Mestna občina **Novo mesto**

Številka: 350-20/2017

OBČINSKI PODROBNI PROSTORSKI NAČRT ZA OBVOZNICO ŠMIHEL

STALIŠČA DO PRIPOMB IN PREDLOGOV iz javne razgrnitve dopolnjenega osnutka občinskega podrobnega prostorskega načrta za obvoznico Šmihel

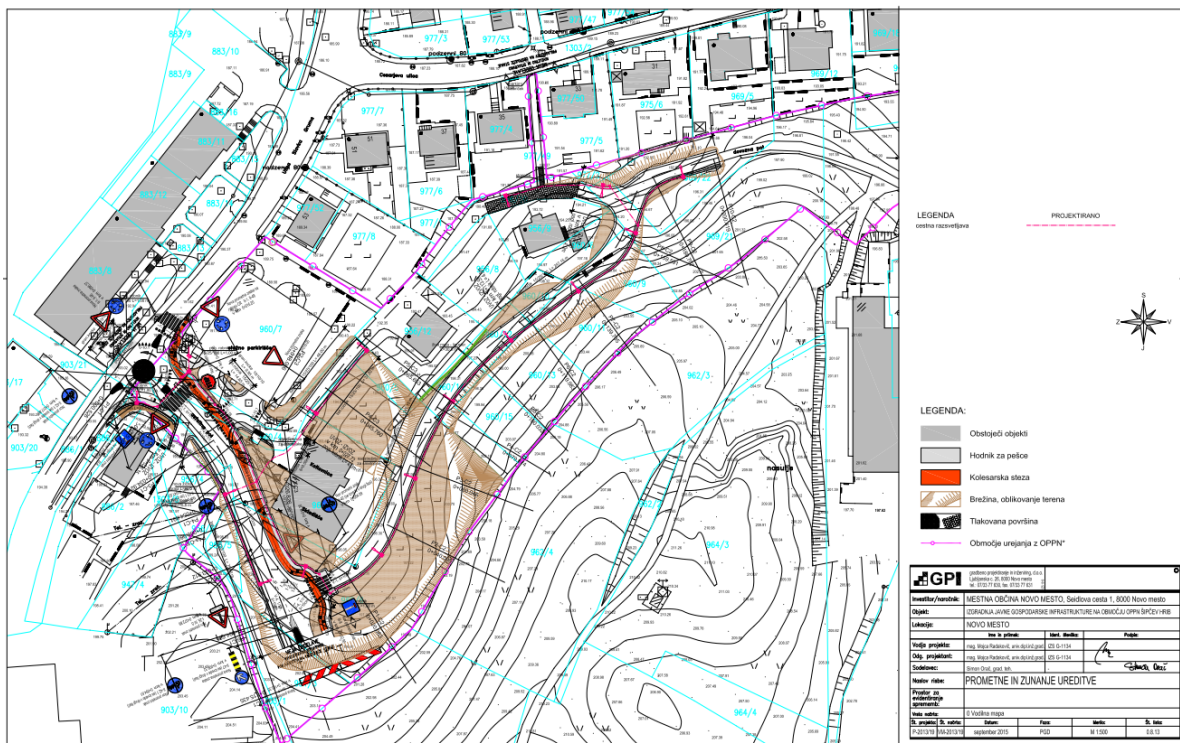
Uvoz iz državne ceste na Lebanovo ulico je brez levega zavijalnega pasu. Enako je z izvozom iz Lebanove ulice na državno cesto.

Na obvoznici Šmihel ob voziščni pas dodajamo tudi potrebne površine za pešce in kolesarje, ki praktično zasedejo še ves razpoložljiv prostor, ki je še možen na prostoru med železniško progo in obstoječo pozidavo. Ker se v sklopu gradnje obvoznice Šmihel križišče z Lebanovo rekonstruira tako, da bo omogočalo prometno varnost in preglednost, gradnja zavijalnih pasov ni potrebna oziroma ni smiselna, tudi zaradi zgoraj navedenih razlogov.

Stališče: Pripomba se ne upošteva.

Obrazložitev: Lebanova ulica ima funkcijo zbirne mestne ceste za manjšo sosesko, zato glede na dnevno število vozil sodi med malo prometne ceste. Južno od križišča obvoznice Šmihel z Lebanovo ulico je tako bolj smiselna gradnja umiritvenega otoka, saj prihajamo v bolj urbanizirano območje, hkrati pa je nekoliko naprej že predvidena gradnja zavijalnega pasu za prehod preko železniške proge na Westrovo ulico v okviru projekta PGD - Novogradnja regionalne ceste R3-664, odsek 2501 od km 21.760 do km 22.250, Šmihelska cesta v Novem mestu (Ozzing d.o.o., Trbovlje, št. proj.: PGD 722/07, januar 2008). Na omenjenem zavijalnem otoku se zaradi bodoče semaforizacije železniškega prehoda pričakuje več vozil, se pravi, da je umirjanje prometa že prej nujno, da ne bi prihajalo do eventualnega naleta vozil v čakajočo kolono.

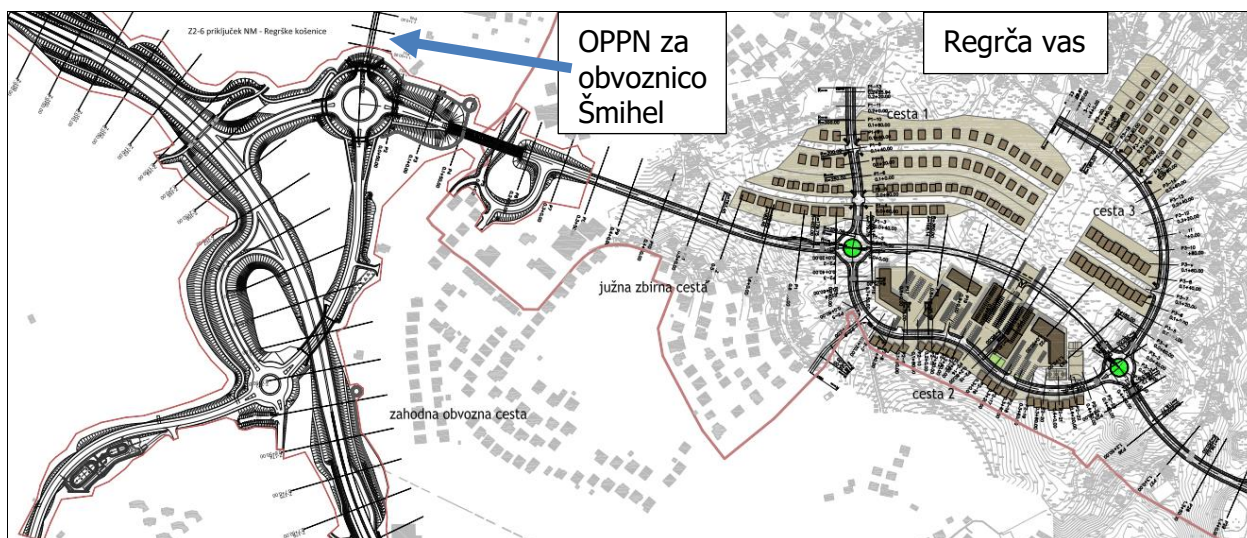
Krožno križišče pri romskem naselju bi moralo imeti krak z navezavo za naselje Regrča vas z odcepom za romsko naselje.

Stališče: Pripomba se ne upošteva.

Obrazložitev: MONM se trudi, da bi problematiko prometne varnosti in dostopnosti Regrče vasi, pa tudi siceršnjih urbanističnih razmer ter umestitve javnih programov na tem območju, v prihodnosti ustrezno rešila. Ker so tudičasne prometne rešitve velik finančen zalogaj je cilj, da se čim prej pride do končnih rešitev. Trenutno je za boljšo prometno dostopnost že načrtovana državna cesta, znana kot zahodna novomeška obvoznica (velja Uredba o državnem prostorskem načrtu za državno cesto od avtoceste A2 Ljubljana-Obrežje pri Novem mestu do priključka Maline (Uradni list RS, št. 102/12, 70/17)), s katere je pri Regrških Košenicah predvidena navezava na predmetno obvoznico Šmihel ter tudi odcep proti Regrči vasi.

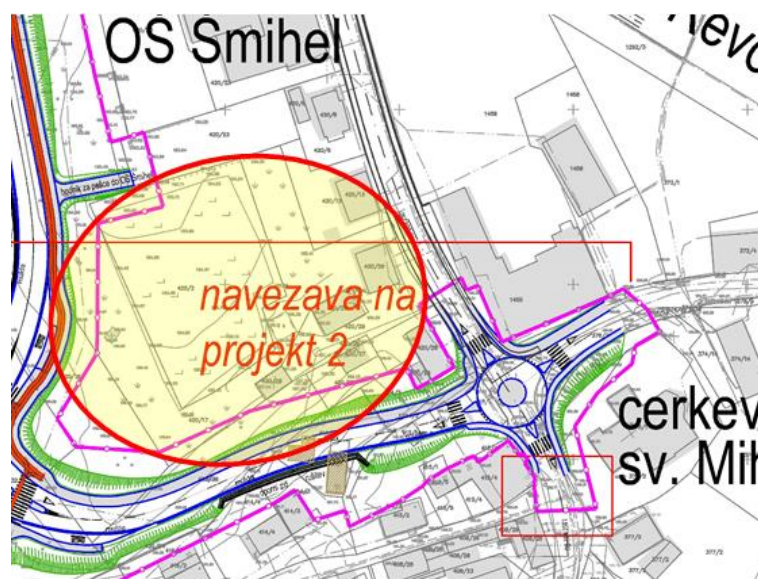
Zaradi velikih vkopov in nasipov so predvidene površine le delno zazelenjene. Vzdrževanje takšnih površin je težavno. Predlagam, da se površine hortikulturno uredijo. Prav tako se naj uredijo ostanki parcel, da ne bo prišlo do zaraščanja z grmovjem.

Stališče: Pripomba je že upoštevana.

Obrazložitev: Že v sklopu izdelane projektne dokumentacije Idejni projekt - Rekonstrukcija in prestavitev dela Šmihelske ceste v Novem mestu R3 664/2501 Gaber-Uršna Sela-Novo mesto od navezave na državni prostorski načrt 3. razvojne osi do km 21.620 (projekt št.: P-2013/37, junij 2016, izdelal: GPI d.o.o., Novo mesto), ki je izhodišče za predmetni OPPN, je bil pripravljen tudi IDP - Načrt krajinske arhitekture (izdelal: KRAJINSKA ARHITEKTURA Janez Dolinar s.p., št. PROJ. IDP C1/12/2015, Bistrica pri Tržiču, junij 2016). V njem je definiran način zasaditve in zatratitve površin ter urejanje brežin, ki se lahko v fazi projektiranja spremeni ali dopolni, če to pomeni optimizacijo rešitev. Navedeno obravnava 37. člen odloka OPPN, ki od vegetacije definira drevoredna drevesa, posamezna drevesa, drevesa za zasaditev v skupini, grmovnice, vzpenjavke, hkrati pa še vse ostale potrebne pogoje za zazelenitev območja OPPN.

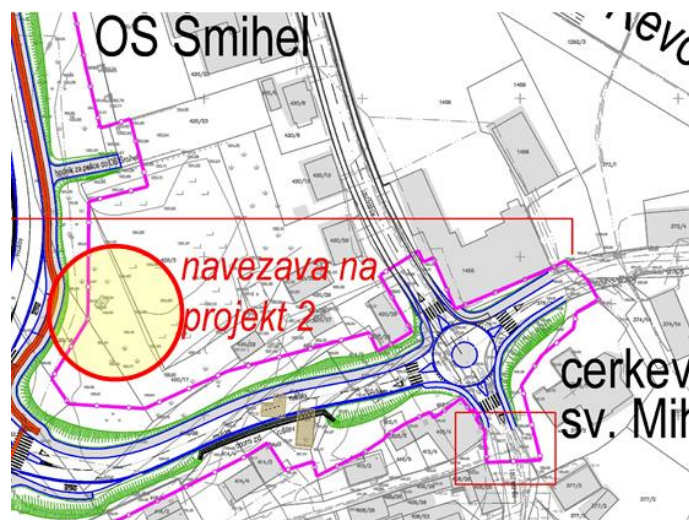
Na zemljiški parceli št. 420/17 k.o. Šmihel pri Novem mestu imam postavljen čebelnjak, zaradi izvedbe obvoznice bom moral le tega prestaviti na drugo lokacijo zato morajo biti kriti stroški prestavitve.

Stališče: Pripomba se ne nanaša na vsebino OPPN.

Obrazložitev: Lokacija čebelnjaka se nahaja izven območja OPPN. Stroški eventualne prestavitve čebelnjaka se lahko (po dogovoru z investitorjem) predvidijo v fazi izdelave projektne dokumentacije.

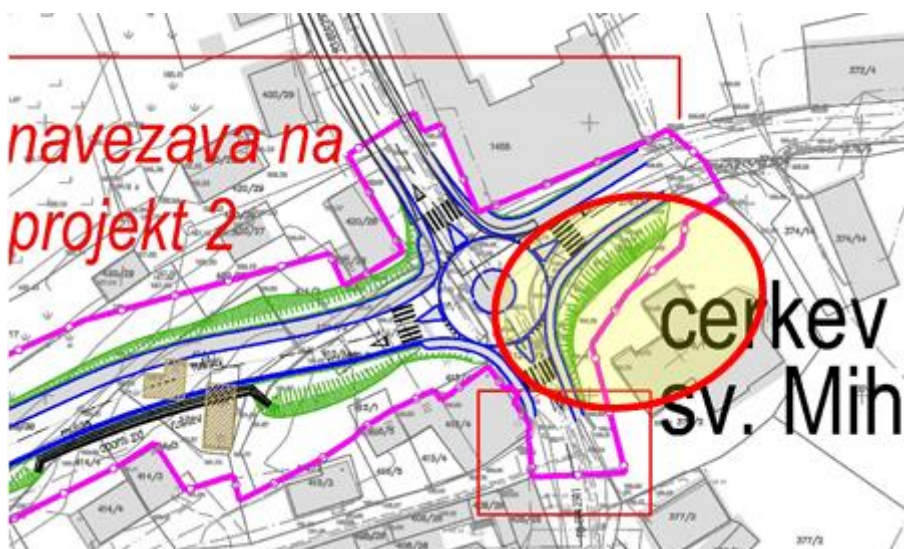
Rešitev po osnutku OPPN preprečuje kakršenkoli dostop na ostanek zemljiške parcele št. 420/32 k.o. Šmihel pri Novem mestu, zato lastnik zahteva zagotovitev in ureditev ustreznega dostopa do preostanka zemljišča. Kako bo zagotovljen dostop?

Stališče: Pripomba se upošteva.

Obrazložitev: Z vzhodnega kraka Ceste za Šmihel se predvidi tudi dostop do omenjenih zemljišč na južni strani.

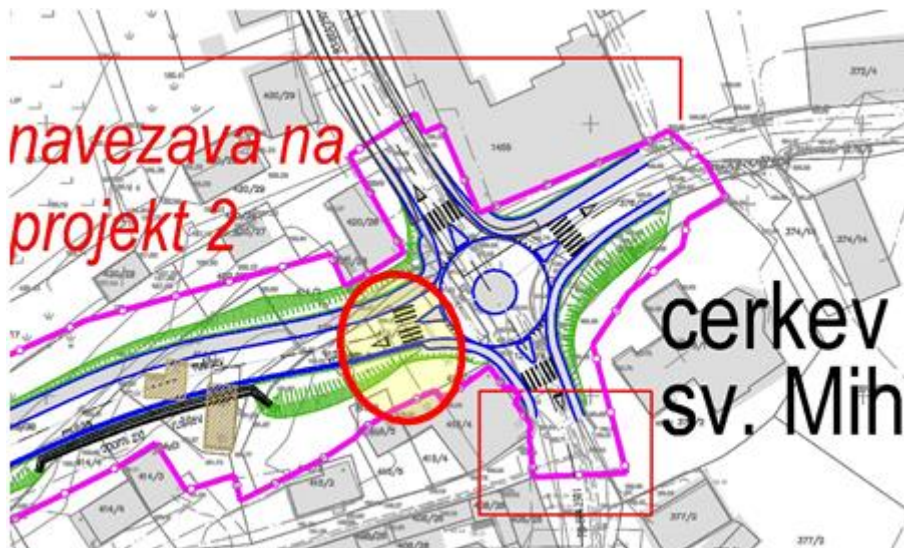
Čemu služi prehod za pešce, če pešec stopi na zelenico izven hodnika za pešce? Širine hodnikov za pešce morajo biti po pravilniku o projektiranju cest in tehničnih specifikacijah na območju prehodov za pešce široki vsaj 2,00 m.

Stališče: Pripomba se upošteva.

Obrazložitev: Hodnik za pešce na omenjeni lokaciji se podaljša tako, da je z njega omogočen varen dostop na prehod za pešce.

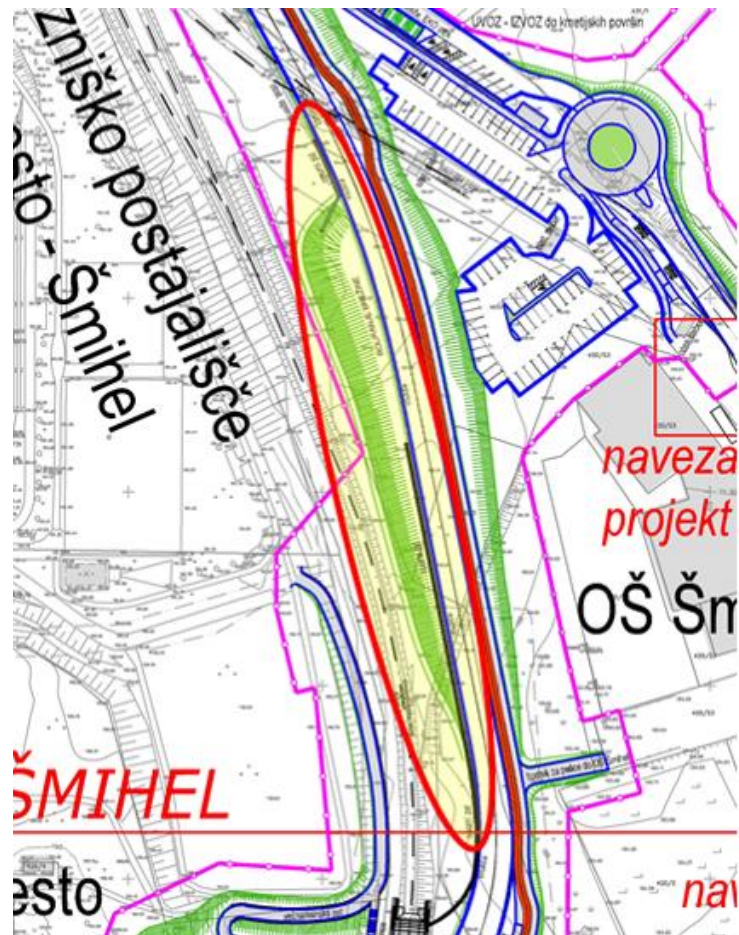
Hodnik za pešce do OŠ Šmihel je smiselno zamakniti saj le ta cilja na območje parkirišč za osebna vozila, smiselno ga je prestaviti do ograje igrišča, tako da je izhod iz hodnika na dostopno cesto parkirišča ne pa direktno v parkirane avtomobile.

Stališče: Pripomba se upošteva.

Obrazložitev: Hodnik za pešce se prestavi tako, da se naveže na vmesno dostopno cesto parkirišča za avtomobile.

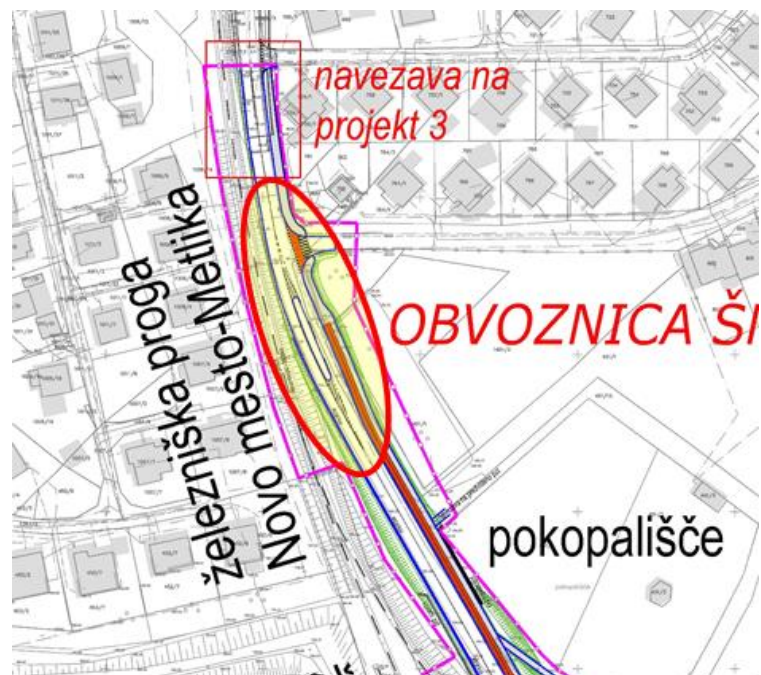
Tehnična rešitev ob opornem zidu pod železniško progo z asfaltno muldo tehnično ni sprejemljiva. Predlagam, da se ob predvidenem zidu izvede asfaltirana berma z robnikom v širini min. 1,00 m, v bermi pa se izvede vtočne jaške z vtoki pod robnikom ter meteorni kanal. Izven območja zidu naj se predvidi asfaltna koritnica.

Stališče: Pripomba se delno upošteva.

Obrazložitev: Projektna dokumentacija (Idejni projekt - Rekonstrukcija in prestavitev dela Šmihelske ceste v Novem mestu R3 664/2501 Gaber-Uršna Sela-Novo mesto od navezave na državni prostorski načrt 3. razvojne osi do km 21.620 (projekt št.: P-2013/37, junij 2016, izdelal: GPI d.o.o., Novo mesto)), ki je izhodišče za pripravo predmetnega OPPN je bila recenzirana, pridobljeni pa so tudi pogoji ter smernice pristojnih nosilcev urejanja prostora, med drugim tudi upravljavcev prometnih (ceste, železnica) omrežij. Glede na to, da odlok OPPN v 45. členu definira dopustna odstopanja od podanih rešitev*, se v fazi projektiranja rešitve ponovno preveri ter predlaga nove, boljše rešitve, nanje pa pridobi pozitivna mnenja oziroma soglasja.

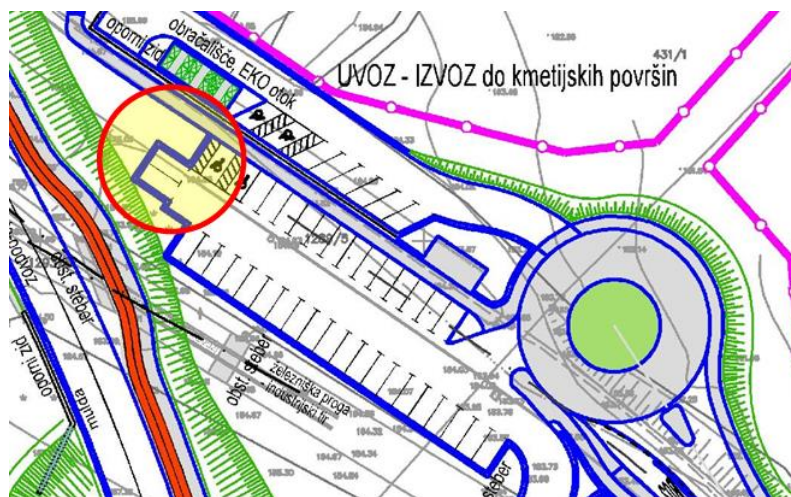
Ureditev prvega niza parkirišč ob pokopališču (označeno na skici) ni sprejemljiva, saj vozila parkirajo pod kotom, pri čemer vozilo težko obrnejo glede na to da je ulica slepa, zato predlagam ureditev parkirišč pravokotno na smer vožnje, da bo omogočeno lažje obračanje vozil iz parkirišča. Obračališče pri EKO otoku po velikosti ne ustreza za obračanje komunalnega vozila?

Stališče: Pripomba se delno upošteva.
Obrazložitev: Na koncu omenjene parkirne površine je predvideno obračališče, ki naj bi omogočalo obračanje avtomobilov ter ustreznega smetarskega vozila. Površina se poveča s premikom eko otoka tako, da bo obračanje še lažje.

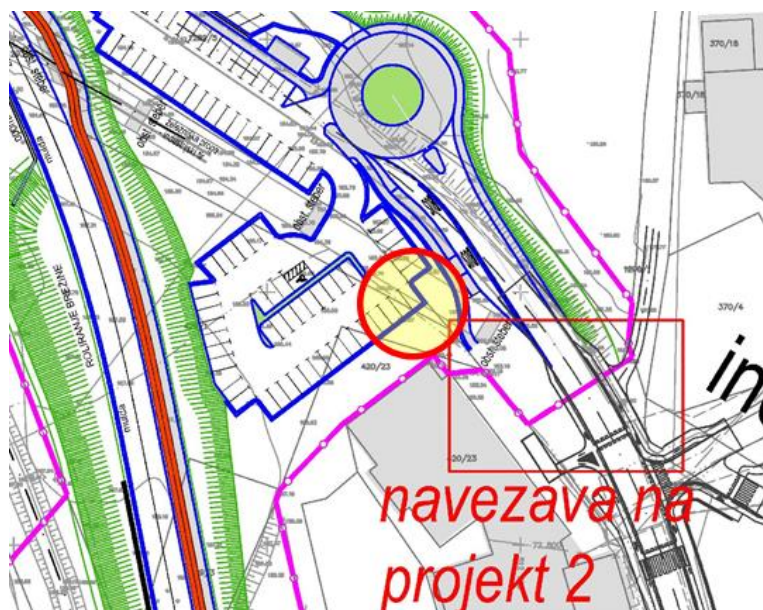
Smiselno bi bilo, da se iz parkirišča (označeno na skici) izvede peš dostop direktno na hodnik za pešce proti osnovni šoli, ne da pešci hodijo prek parkiranih avtomobilov ali nazaj prek krožnega križišča, saj pešec vedno išče najkrajšo možno pot (npr. peš prehod namesto vogalnega parkirnega mesta).

Stališče: Pripomba se upošteva,

Obrazložitev: Grafični del se dopolni tako, da se vriše peš povezava s parkirišča na predviden pločnik. Pri tem se odstrani eno parkirno mesto, sosednjega pa nameni parkiranju invalidov.

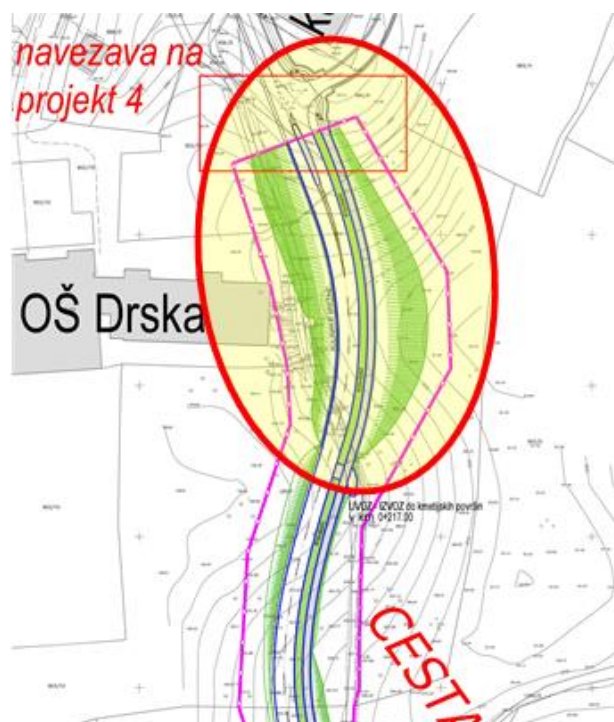
Kaj se zgodi s parcelami, ki jih predvidena obvoznica razdeli na polovico? Npr. parcela št. 528/2 k.o. Šmihel pri Novem mestu.

Stališče: Na pripombo se poda pojasnilo.

Obrazložitev: 38. člen odloka OPPN že vsebuje določilo, da se med gradnjo in po njej zagotovi neoviran dostop do sosednjih kmetijskih zemljišč. Po ponovnem pregledu grafičnega dela ugotavljamo, da za območje med regionalno železniško progo, traso obvoznice, Cesto za romsko naselje in igriščem, na območju kjer leži tudi omenjena parcela, ni bil definiran dostop. Navedeno se dopolni v grafičnem delu OPPN z dostopom s Ceste za romsko naselje, eventualne drugačne rešitve (usklajene z lastniki zemljišč) pa se prikažejo v projektni dokumentaciji.

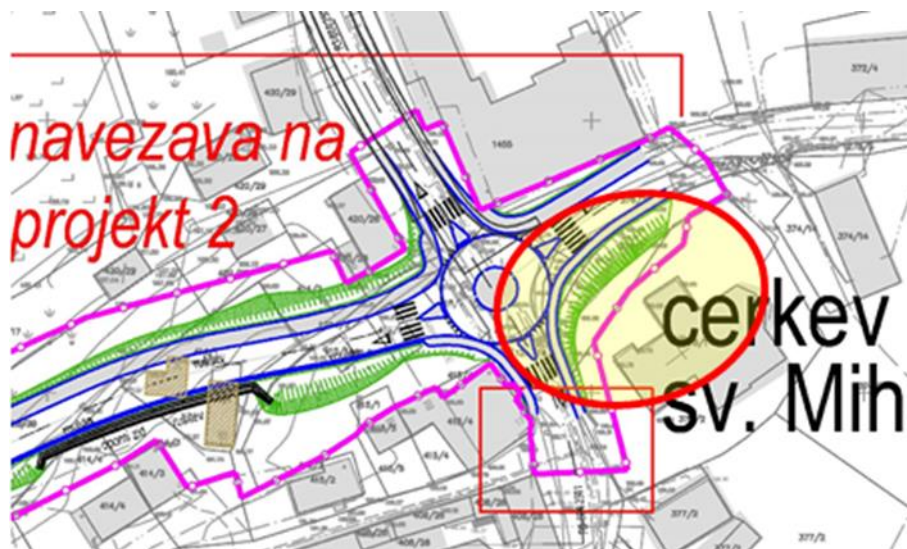
Ali je smiselna sprememba obstoječega trikrakega križišča na krožno križišče? Obstoječa državna cesta se bo prekategorižirala v občinsko, državno cesto bo zamenjala nova obvoznica, s tem bo glavna prometna tokov prešla na novo državno cesto, promet na obstoječi cesti pa bo bistveno upadel. Gre za križišče znotraj naselja, ki v prihodnosti ne bo imel velike prometne obremenitve, v primeru 4 krakega križišča bi bili posegi na zemljiške parcele bistveno manjši, na delu obstoječega makadamskega parkirišča pa bi se lahko pridobilo nekaj parkirnih mest, ki so še kako potrebna za cerkev in gostilno, ki sta v neposredni bližini.

Stališče: Na pripombo se poda pojasnilo.

Obrazložitev: V sklopu izdelane projektne dokumentacije Idejni projekt - Rekonstrukcija in predstavitev dela Šmihelske ceste v Novem mestu R3 664/2501 Gaber-Uršna Sela-Novo mesto od navezave na državni prostorski načrt 3. razvojne osi do km 21.620 (projekt št.: P-2013/37, junij 2016, izdelal: GPI d.o.o., Novo mesto) je bil izdelan tudi elaborat Kapacitetna analiza ključnih križišč za potrebe izdelave IDP rekonstrukcije in predstavitve dela Šmihelske ceste v Novem mestu, končno poročilo (izdelal: Prometnotehniški inštitut na, FGG, Univerza v Ljubljani, št.: PTI-010/2014, Ljubljana, april 2014). V njem so na podlagi predhodno izdelanih prometnih študij, pridobljenih prometnih obremenitvah, predvidenih planskih rešitvah in terenskega ogleda preverili ustreznost in predlagali najbolj optimalno geometrijsko obliko vseh križišč tako na obvoznici Šmihel, kakor tudi vseh križišč pri navezovanju na obstoječe lokalne ceste in vseh priključkov. V sklopu omenjene kapacitetne študije je bila preverjena tudi varianta s semaforiziranim štirikrakim križiščem (K4). Analiza je pokazala, da bi iz kapacitetnega vidika lahko v varianti 4 in 5 v idejnem projektu delovalo tudi brez semaforja. Vendar so v študiji opozorili, da so težave v zvezi s preglednostjo (objekti ob križišču), ki lahko odločilno vplivajo na prometno varnost. Glede na to, da semafor ni optimalna rešitev, je bil podan predlog, da se križišče ureja kot mini krožno križišče kot najbolj optimalna rešitev.

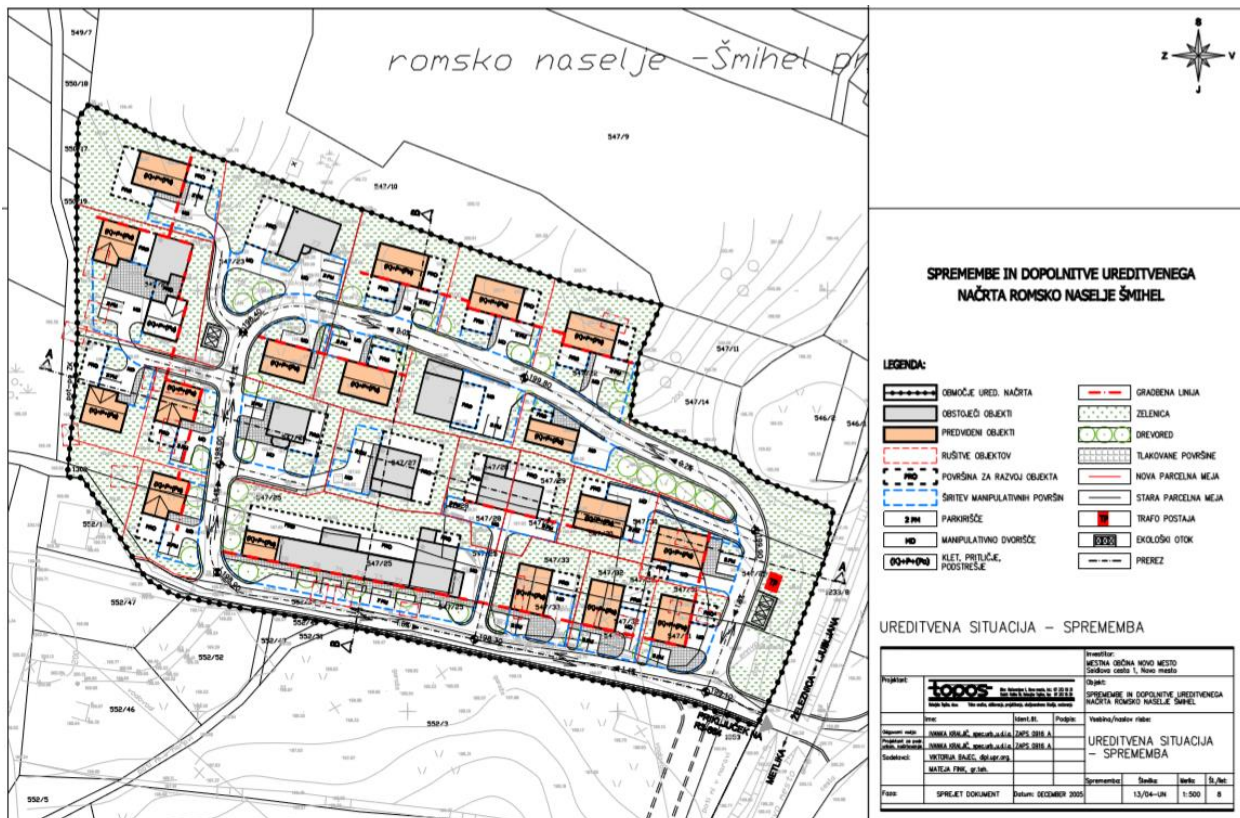
Predlagam, da se predvidena intervencijska pot izboljša tako, da bo omogočila krožni promet po naselju in priključevanje stanovanjskih objektov preko zemljišč parc. št. 547/11, 547/14 in 546/2 vse k.o. Šmihel pri Novem mestu.

Stališče: Pripomba se ne upošteva.

Obrazložitev: Omenjena zemljišča po namenski rabi niso stavba, ampak kmetijska in gozdna, zato gradnja stanovanjskih stavb tam ni možna. Tudi v veljavnem prostorskem aktu - Odlok o spremembah in dopolnitvah ureditvenega načrta Romskega naselja Šmihel (Uradni list RS, št. 6/06), ki velja v romskem naselju, ta zemljišča niso zajeta oziroma predvidena za urejanje.

Predvidena interventna pot poteka mimo nove lokacije igrišča, z ustreznim odklikom od železniške proge ter se nato naveže na končno stanje cest v naselju, ko je to predvideno v veljavnem ureditvenem načrtu.
